INFORMATIE - BULLETIN

GRUNDIG

TECHNIEK

RECORDER 1

C 5000/5500/6500/8000/9000 - CB 200/210/230
ONGEWENST AFSCHAKELEN GEDURENDE HET OMSPOELEN OF START.

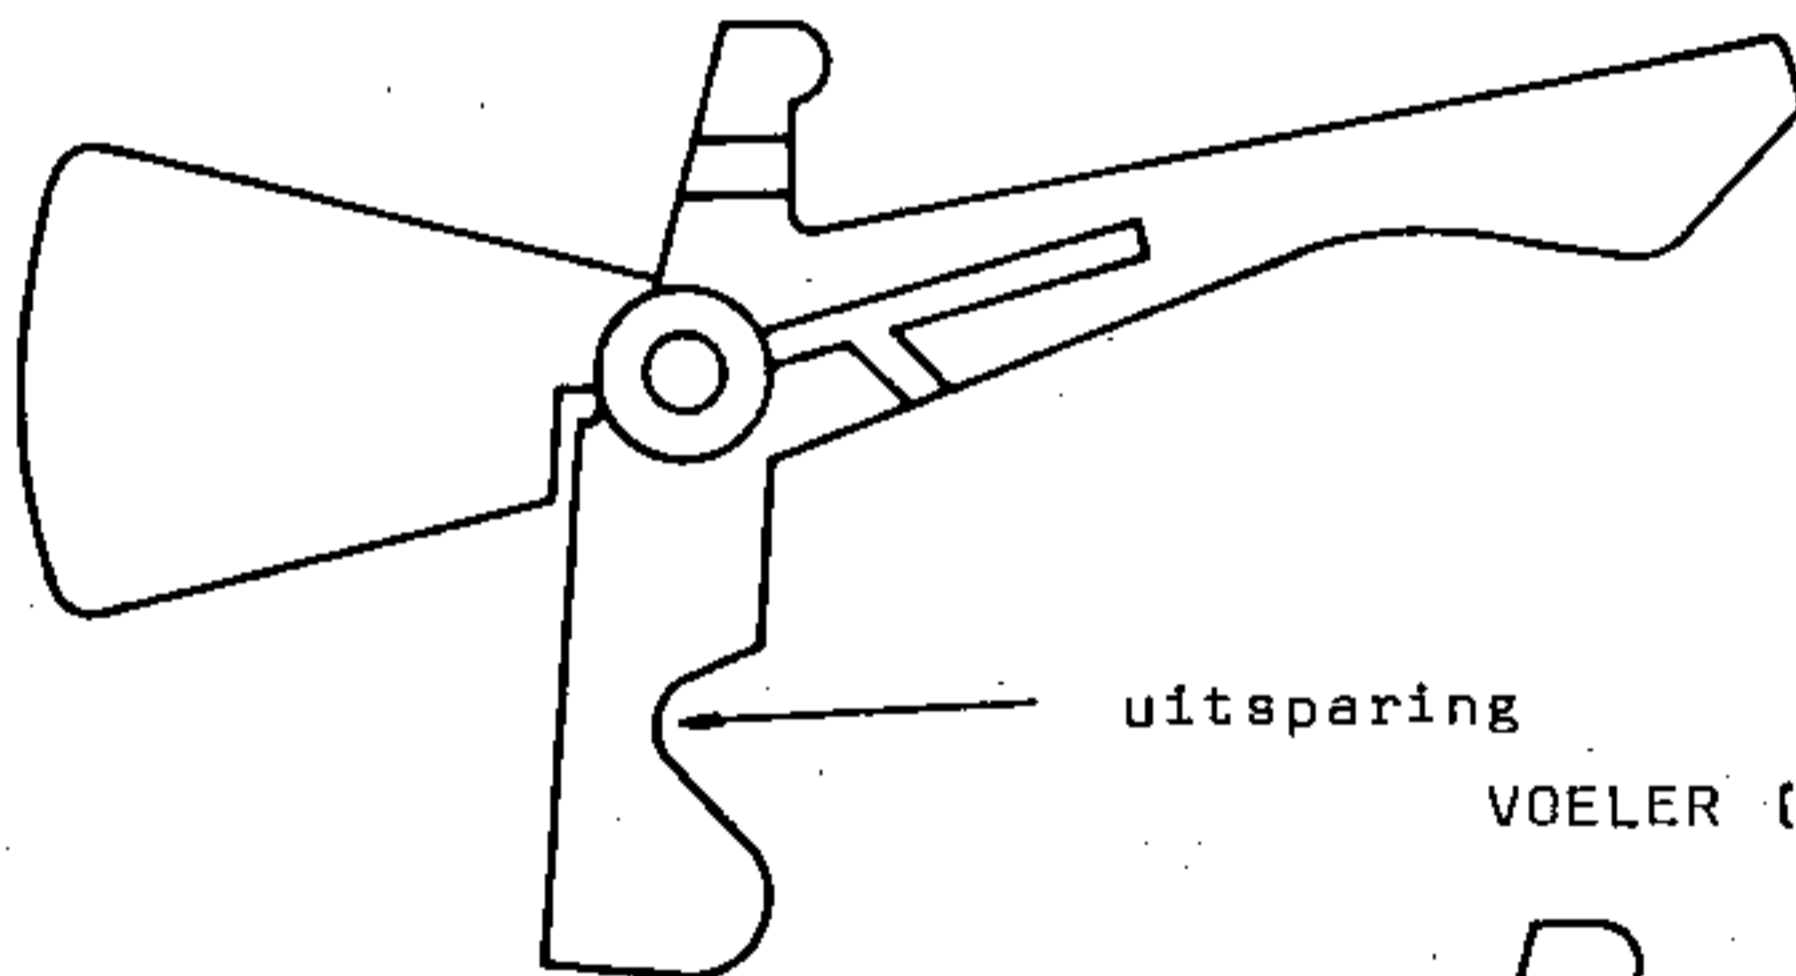
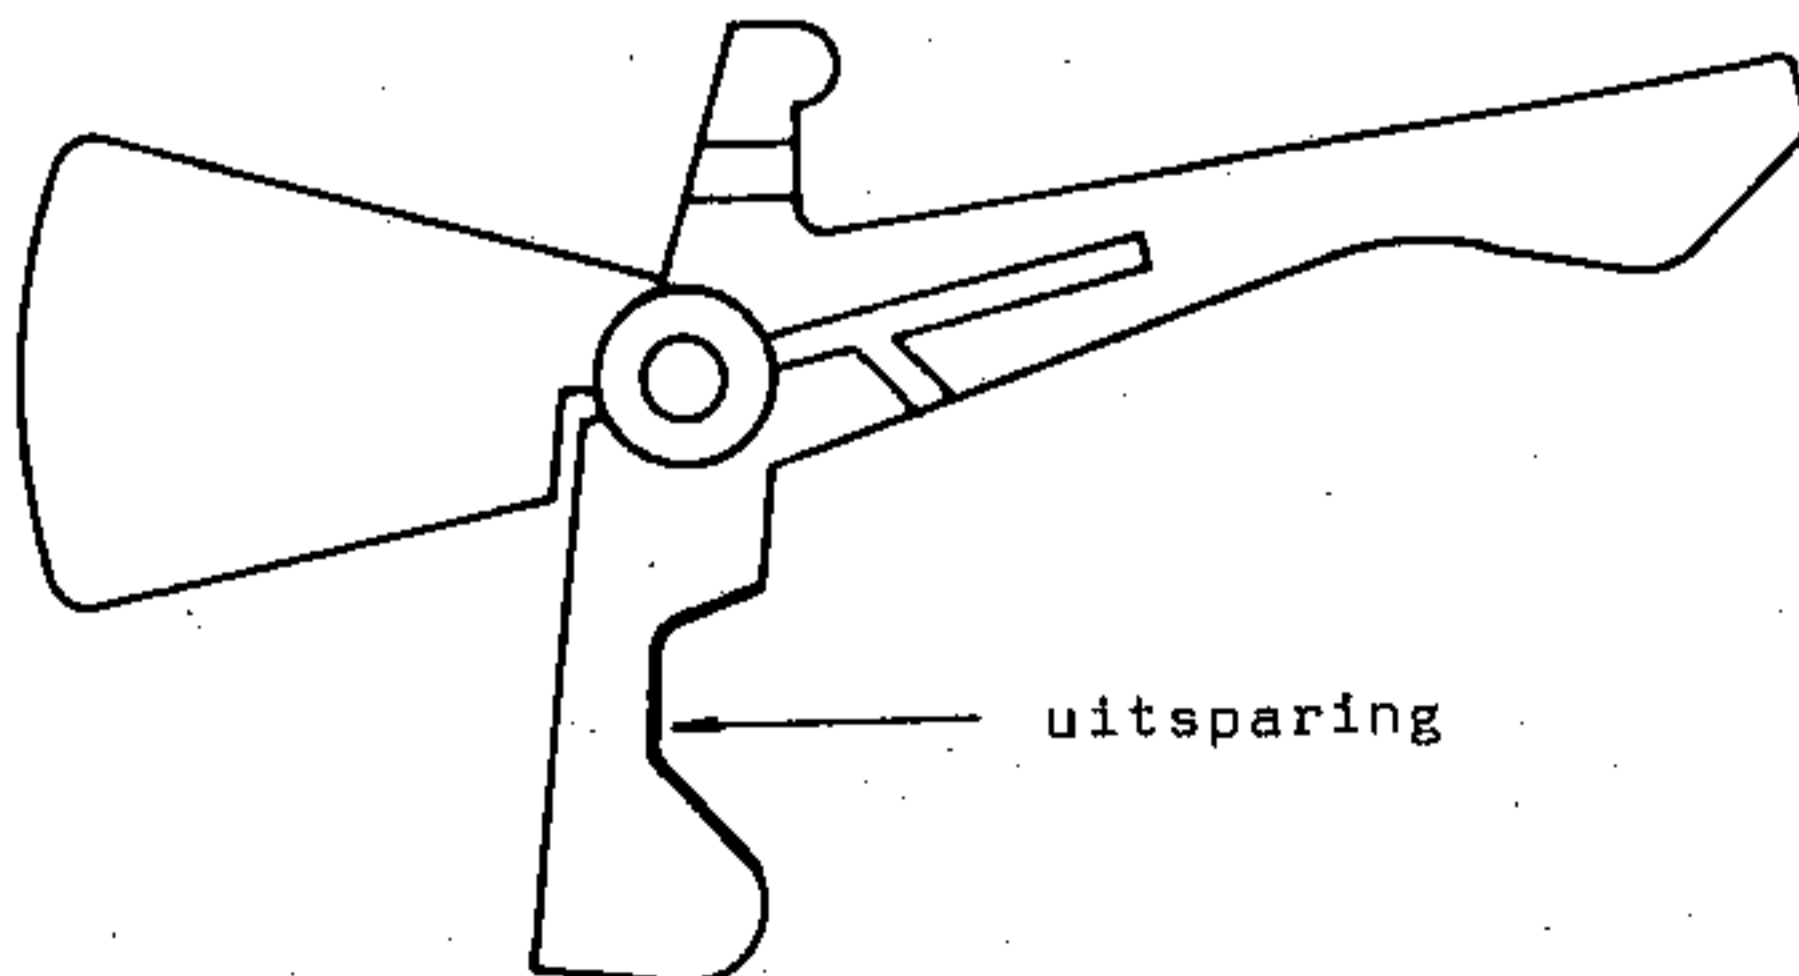
Reden der modificatie : De beweging van de voeler wordt door de schakelnok verhinderd (te kleine uitsparing).

Modificatie : De uitsparing in de voeler werd groter gemaakt (zie figuur)

In geval van reparatie: Indien nodig het onderste deel van de koppeling (vooruitspoelen) door de nieuwe uitvoering vervangen.

Stockage : Onderste deel van de koppeling compleet nieuwe uitvoering :

SNr. 34021-066.00 (CB 100/E)
SNr. 34021-566.00 (CB 100 EN/ER, CB 120 E)
SNr. 34041-044.00 (CB 200/210)
SNr. 34041-544.00 (CB 230)
